南海佛学院二期项目 设计调整

2025年06月

建设单位：南海佛学院建设指挥部

设计单位：中元国际（海南）工程设计研究院有限公司

H3副教授公寓H3-1~H3-10轴立面图

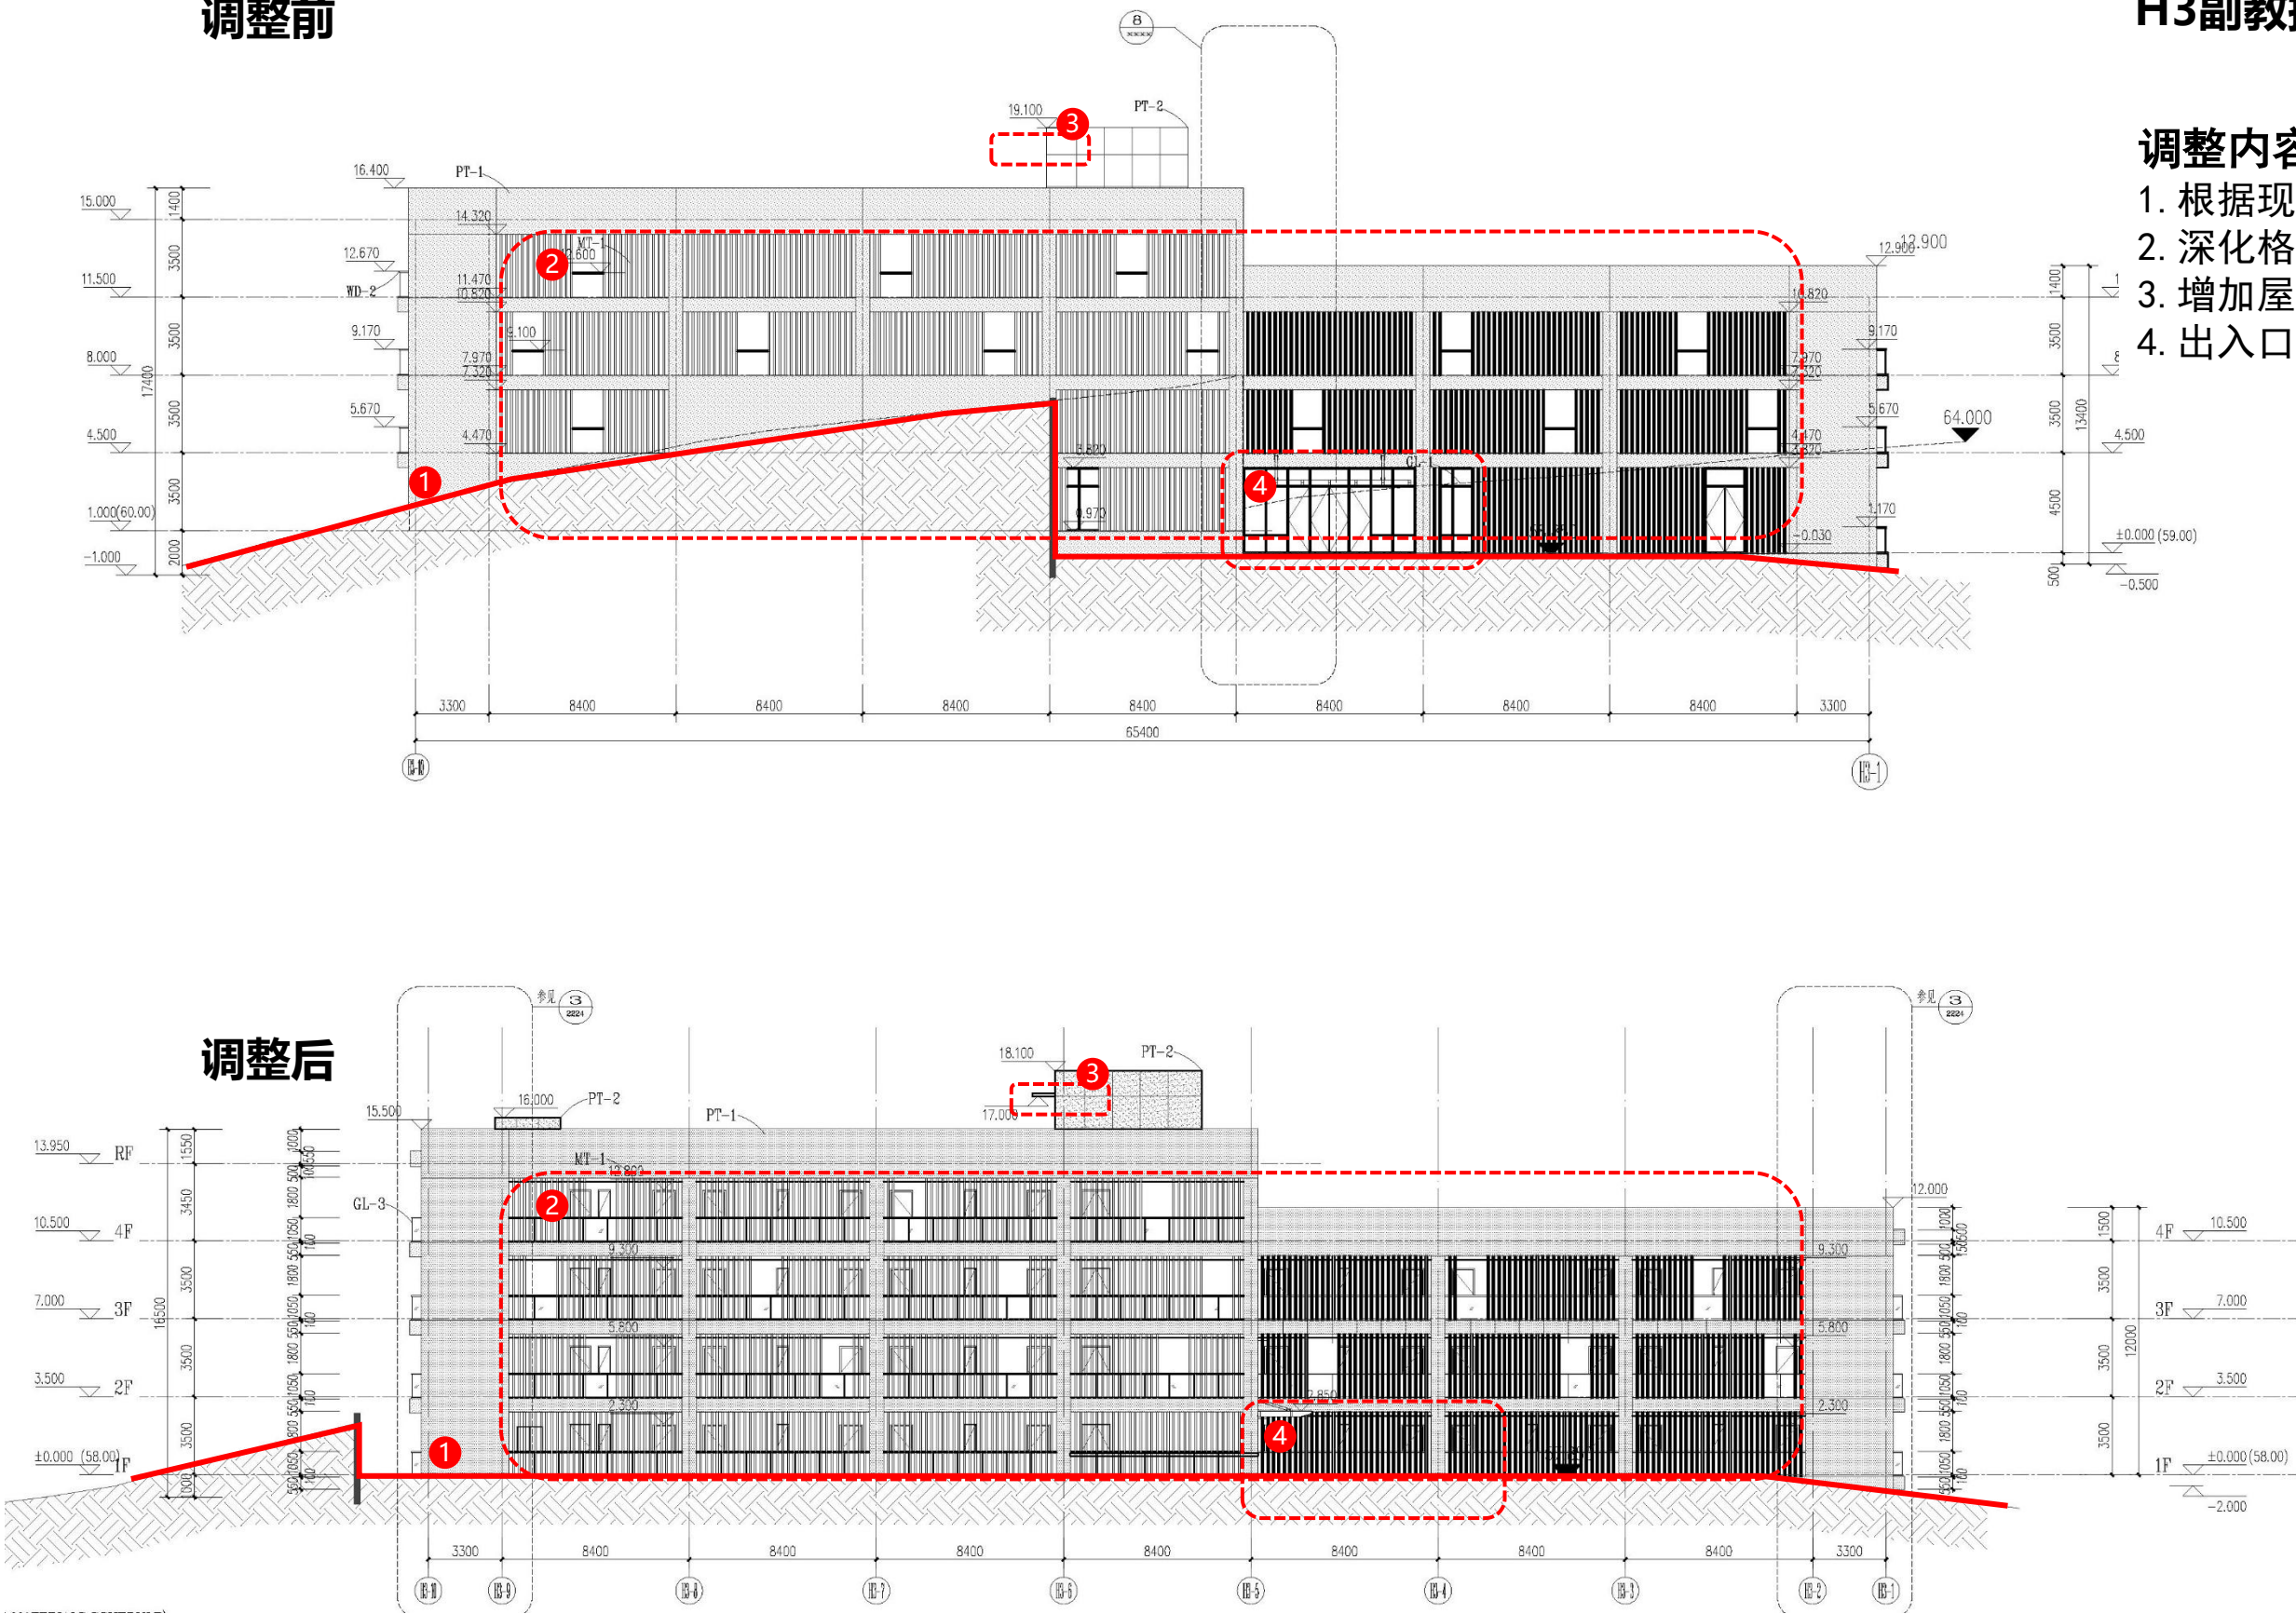
1. 根据楼梯电梯布局调整立面。
2. 增加出屋面机房立面。
3. 调整玻璃分隔

H3副教授公寓H3-10~H3-1轴立面图

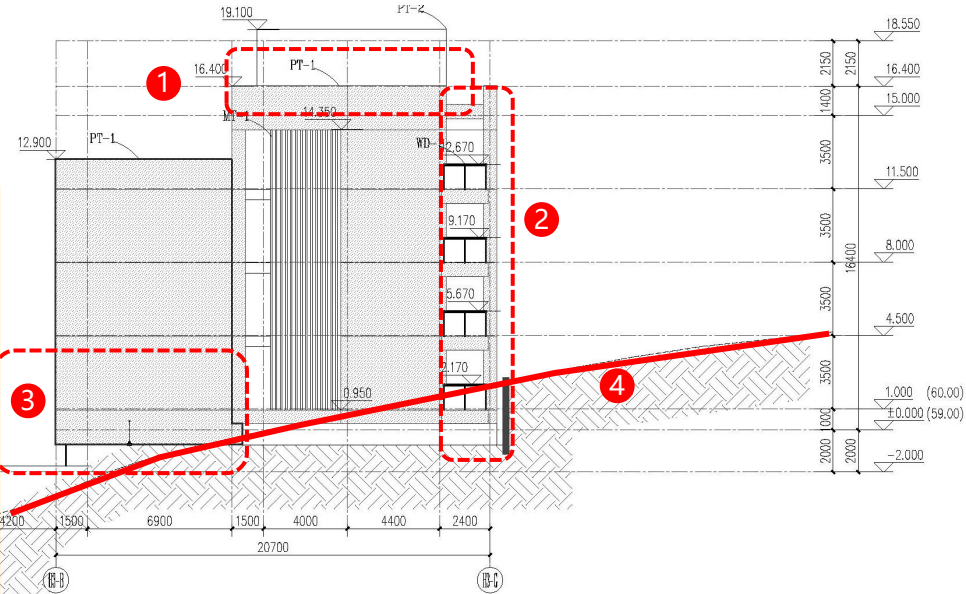
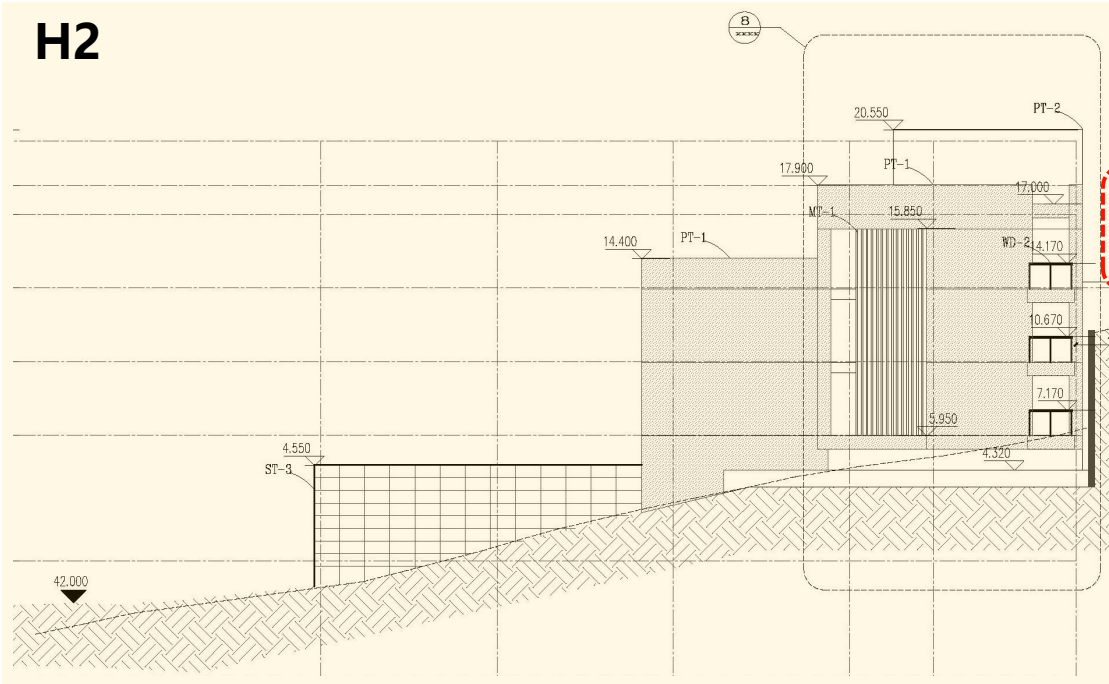
- 调整内容：
- 1. 根据现场施工取消北侧挡土墙。
 - 2. 深化格栅后门窗图纸。
 - 3. 增加屋顶出口雨棚。
 - 4. 出入口修改，增加雨棚。

H3副教授公寓H3-B~H3-G轴立面图

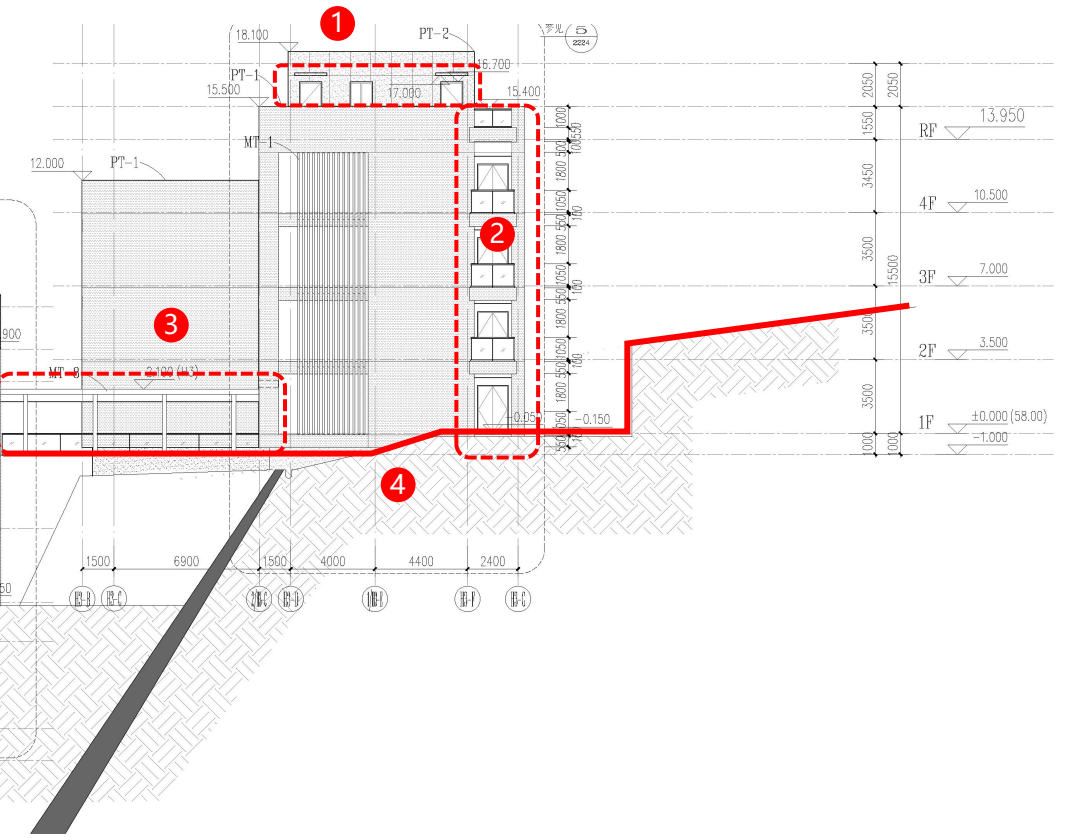
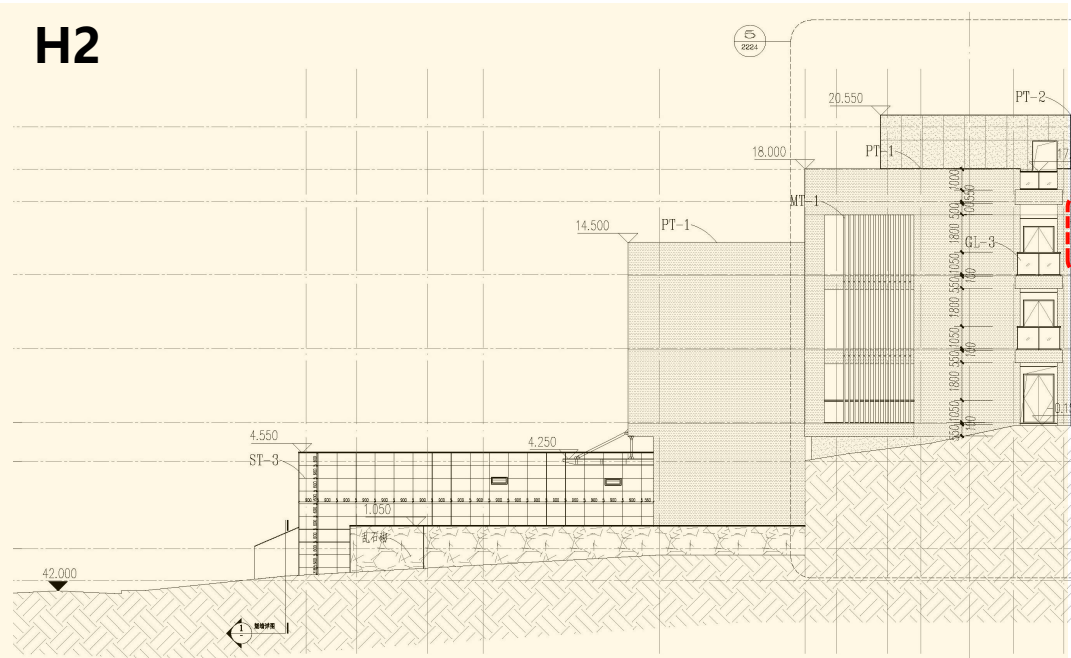
- 1. 调整屋顶楼梯间门窗。
- 2. 调整阳台门开启方式。
- 3. 增加连廊。
- 4. 调整挡土墙轮廓。

H3副教授公寓H3-G~H3-B轴立面图

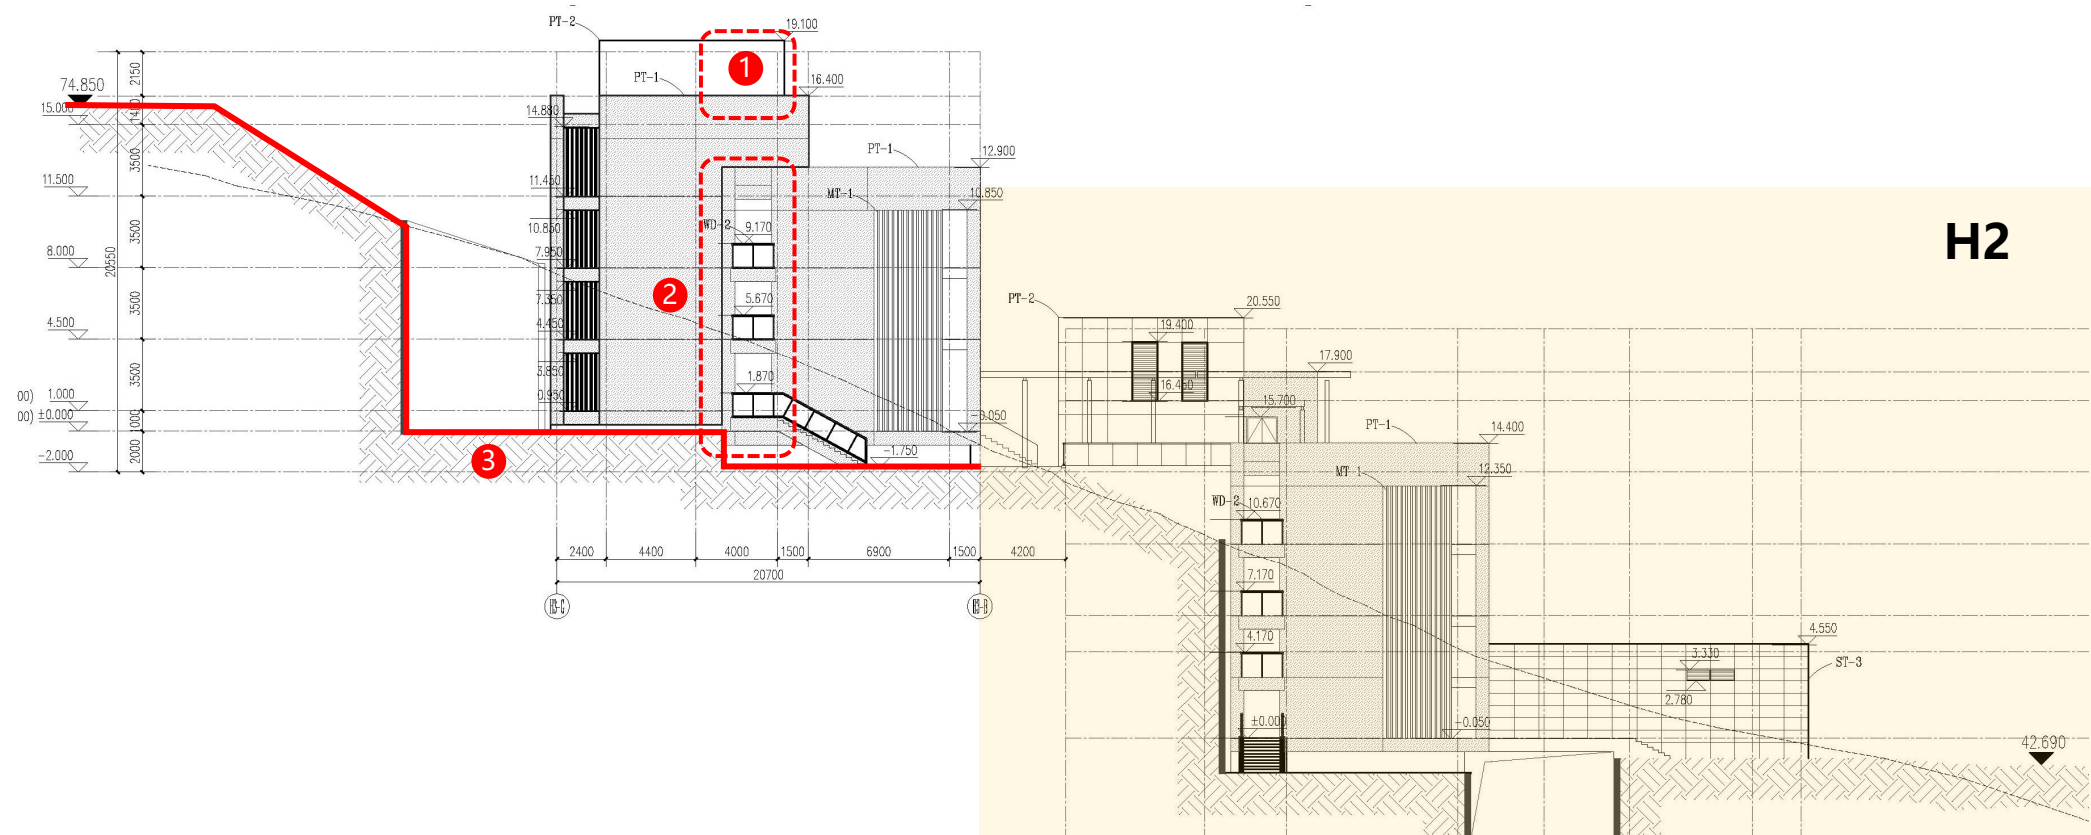
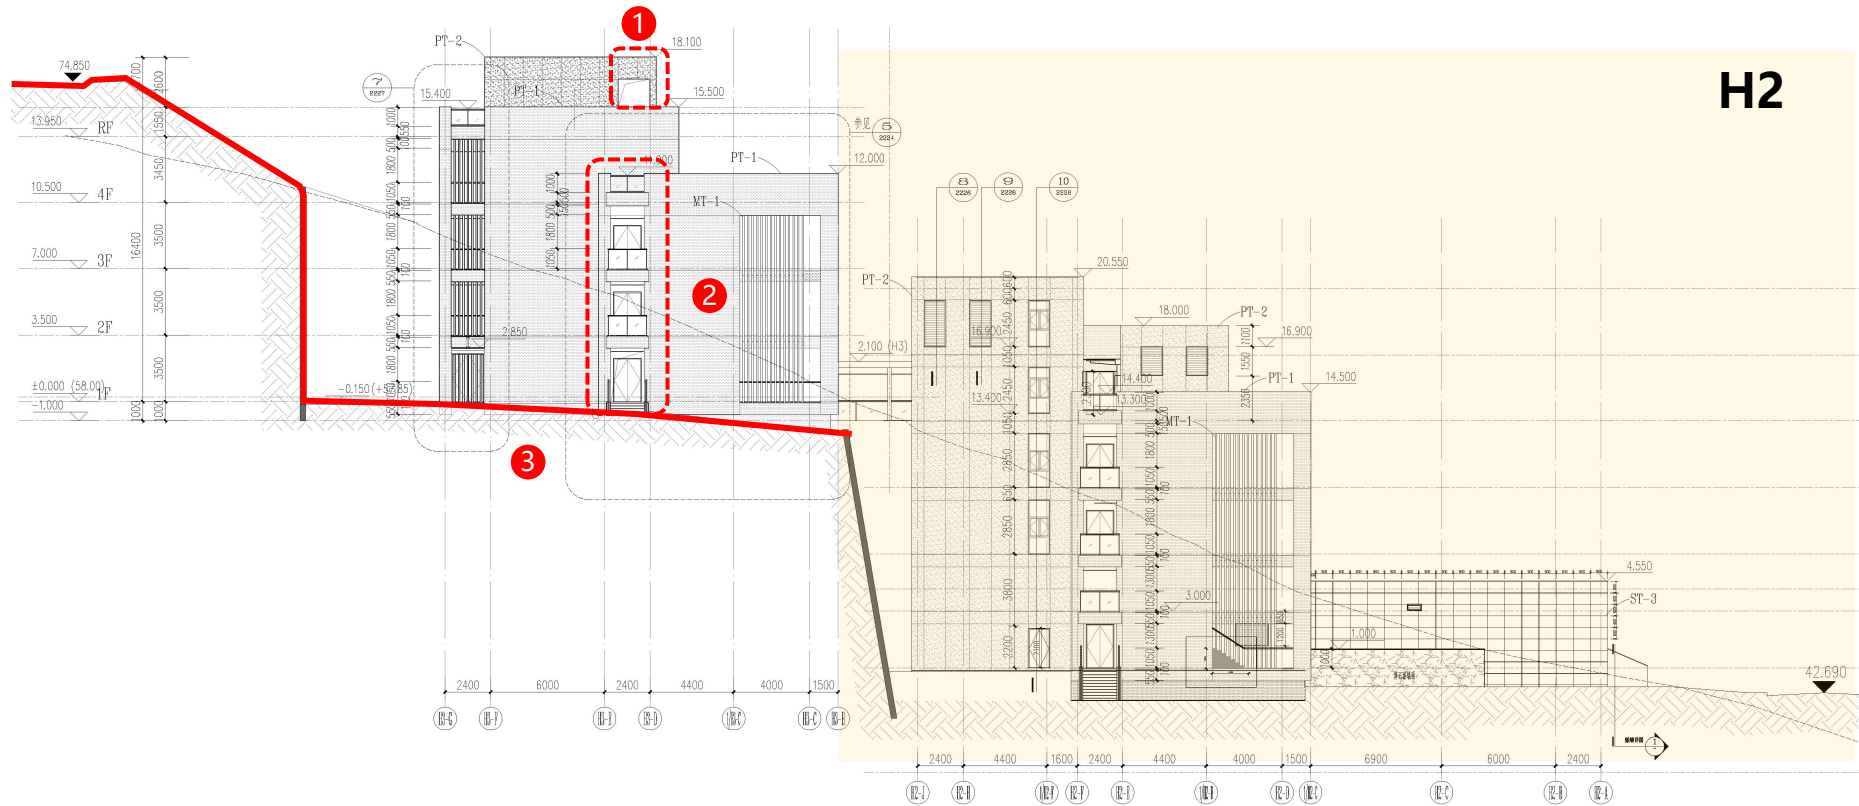
- 1. 增加屋顶楼梯间洞口。
- 2. 调整阳台门开启方式。
- 3. 根据现场施工，调整挡土墙轮廓。
